# Lancia Phedra - Potência de refrigeração insuficiente | HELLA

Lancia Phedra

Potência de refrigeração insuficiente

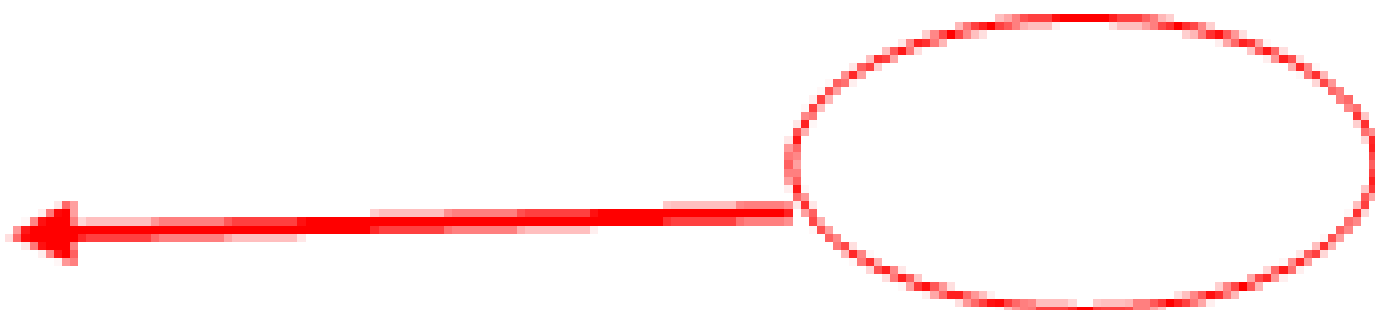
Nos veículos supracitados existe a possibilidade de os ajustes da temperatura no sentido "frio" serem apenas realizados com um atraso. Durante os primeiros minutos após o ajuste da temperatura, ainda sai ar quente. Em muitos casos este erro é causado por uma unidade de comando do ar condicionado com defeito. Através da substituição da unidade de comando é frequentemente possível resolver o problema. A unidade de comando modificada está assinalada com a referência "S40" (ver desenho). Esta referência deve constar na peça sobressalente.

Se já estiver montada uma unidade de comando modificada, deve procurar-se a causa do erro no ambiente em redor.
